12 de marzo de 2021

**Minuta Observaciones Ministerio de Transportes y Telecomunicaciones sobre
Proceso declaración de Oficio del Ministerio del Medio Ambiente de Humedales Urbanos 2021**

Ilustración 41: Polígono Humedal Angachilla

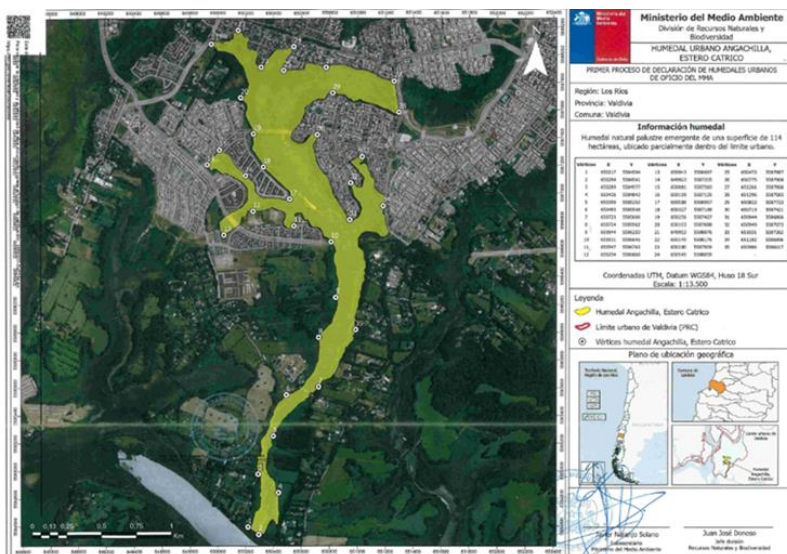
Los servicios L9 y L20 de transporte público urbano cruzan el Humedal por calle Intendente Luis Damman Asenjo. **Se solicita que quede en acta de reconocimiento de humedal urbano, la existencia de estos servicios de transporte público, y la posibilidad de que éstos sean modificados si el MTT lo dispone por requerimiento del Gobierno Regional o la Municipalidad correspondiente.** Cabe señalar que el transporte público es un servicio esencial para la comunidad y su continuidad debe ser asegurada.

Ilustración 43: Polígono Humedal Artesanos

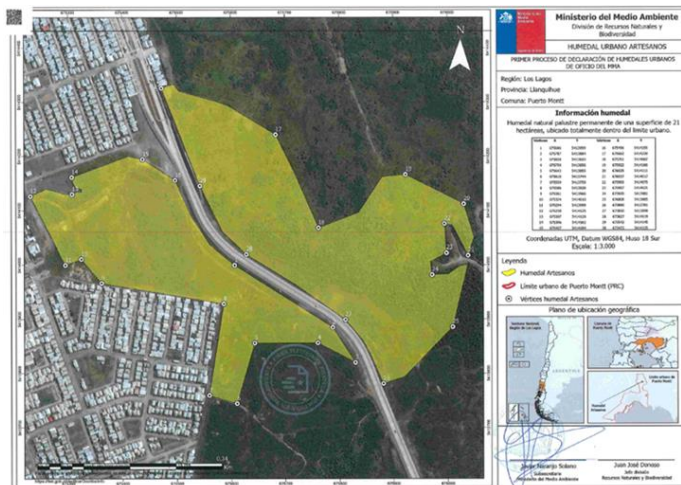
El servicio de transporte urbano V-6 de la Línea 1 colinda con el Humedal Artesanos. Se solicita que quede en acta de reconocimiento de humedal urbano, la existencia de estos servicios de transporte público, y la posibilidad de que éstos sean modificados si el MTT lo dispone por

requerimiento del Gobierno Regional o la Municipalidad correspondiente. Cabe señalar que el transporte público es un servicio esencial para la comunidad y su continuidad debe ser asegurada.

Ilustración 44: Polígono Humedal Rupallán

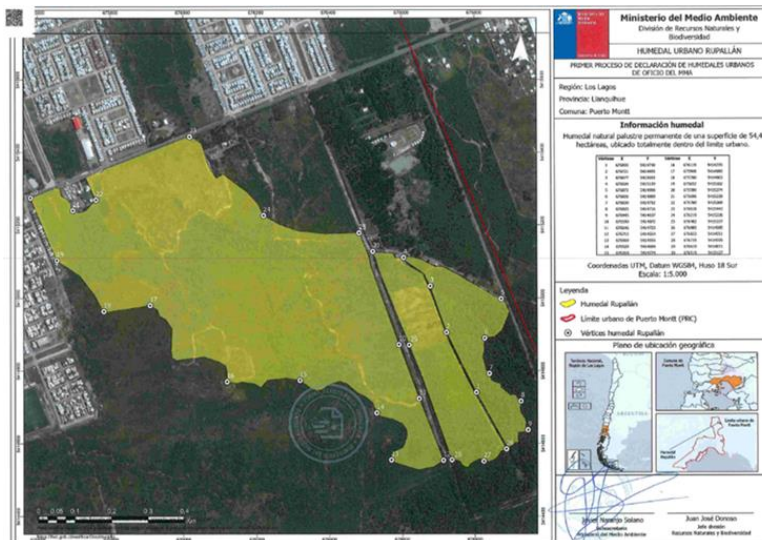
Los servicios de transporte urbano 1, 1B, 1C, 1E, 1F, 1G de la Línea 1 y servicios T, V-1, V-2 de la Línea 7 colindan con el humedal. **Se solicita que quede en acta de reconocimiento de humedal urbano, la existencia de estos servicios de transporte público, y la posibilidad de que éstos sean modificados si el MTT lo dispone por requerimiento del Gobierno Regional o la Municipalidad correspondiente.** Cabe señalar que el transporte público es un servicio esencial para la comunidad y su continuidad debe ser asegurada.

Ilustración 46: Polígono Humedal Valle Volcanes

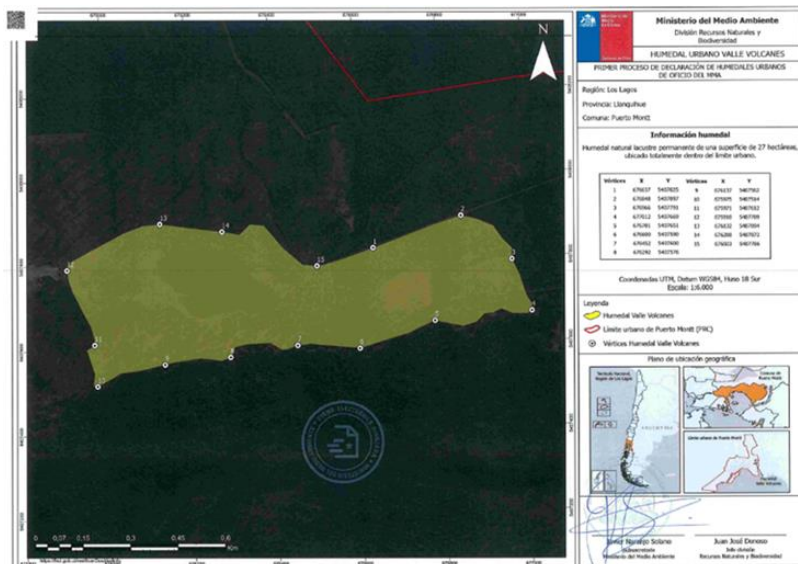
Está en evaluación la generación de un servicio ferroviario entre Estación La Paloma y el centro de Puerto Montt, que utilice parte o la totalidad de la faja ferroviaria, aproximadamente a 600 metros del humedal propuesto. Las coordenadas del punto cercano a la faja vía son las siguientes:

Se solicita una reunión entre MMA y EFE para revisar la distancia suficiente que debiera existir entre la faja y el polígono del humedal, de manera de cumplir con las normas de seguridad de los servicios ferroviarios en evaluación.

Ilustración 47: Polígono Humedal Tres Puentes

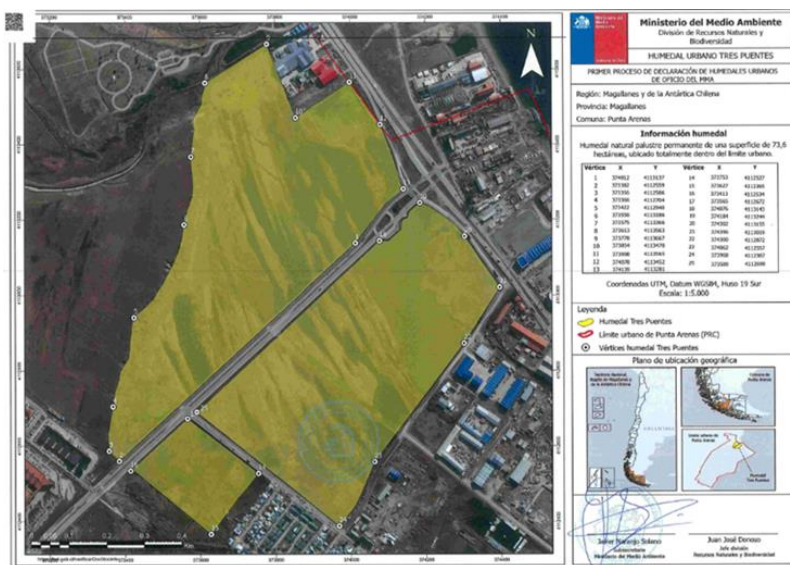
Los servicios de transporte público urbano 1, 6, 6V, 8, 9, VH colindan con el humedal Tres Puentes. **Se solicita que quede en acta de reconocimiento de humedal urbano, la existencia de estos servicios de transporte público, y la posibilidad de que éstos sean modificados si el MTT lo dispone por requerimiento del Gobierno Regional o la Municipalidad correspondiente.** Cabe señalar que el transporte público es un servicio esencial para la comunidad y su continuidad debe ser asegurada.

Existe la conexión vial Avenida Eduardo Frei Montalva, que atraviesa el humedal, y además colinda con la ruta R-9, acceso norte a Punta Arenas. Se sugiere revisar en detalle este punto con MOP.

Ilustración 48: Polígono Humedal Parque María Behety

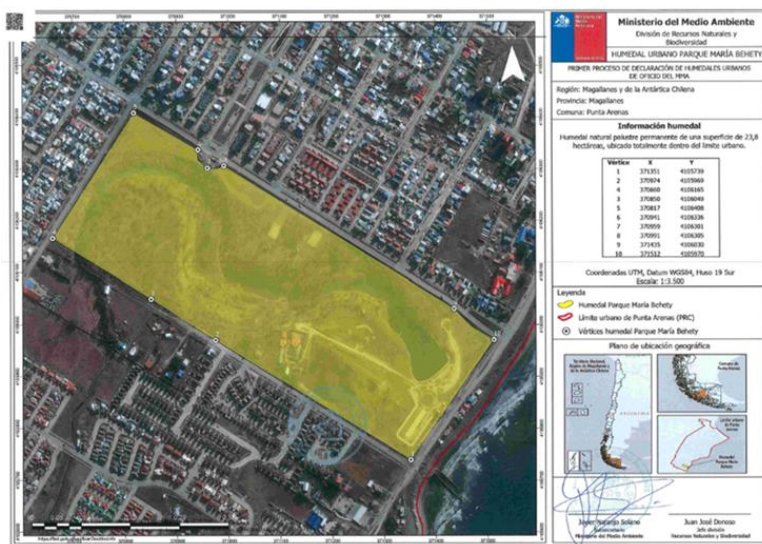
El servicio de transporte público urbano 8 colinda con el Humedal. **Se solicita que quede en acta de reconocimiento de humedal urbano, la existencia de estos servicios de transporte público, y la posibilidad de que éstos sean modificados si el MTT lo dispone por requerimiento del Gobierno Regional o la Municipalidad correspondiente.** Cabe señalar que el transporte público es un servicio esencial para la comunidad y su continuidad debe ser asegurada.
